改善箇所説明図

不具合の内容

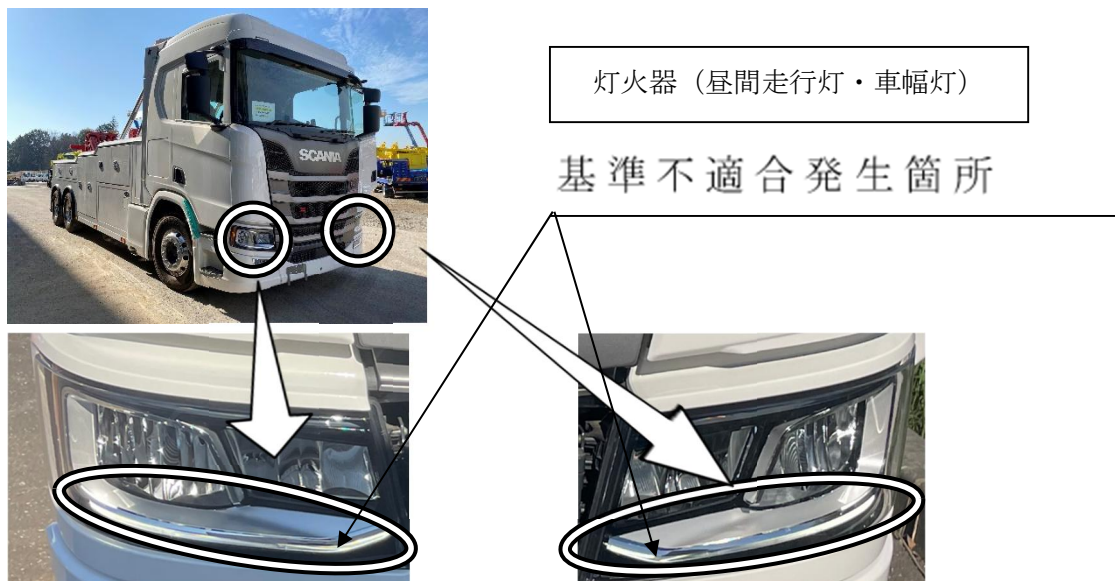
劣化している場合に交換するもの
前照灯ユニット内部を点検し、構成部品が劣化している場合、前照灯ユニット一式交換。

劣化していない場合に交換するもの
前照灯ユニット内部を点検し、構成部品が劣化していない場合、内部の構成部品のみ対策品に交換する。

前照灯ユニットにおいて、設計検討が不十分なため、LED 構造自体で発生する熱の影響等により内部の構成部品が通常よりも早く劣化することがある。

そのため、連続使用により内部の構成部品が熱損し、昼間走行灯及び車幅灯の照度が低下して灯光の色が変化するおそれがある。

全車両、前照灯ユニット内部を点検し、昼間走行灯及び車幅灯の構成部品が劣化している場合は、当該ユニット一式を対策品に交換する。

劣化していない場合は内部の構成部品のみ対策品に交換する。

識別：型式プレートの余白部分に、緑色ペイントを塗布する。
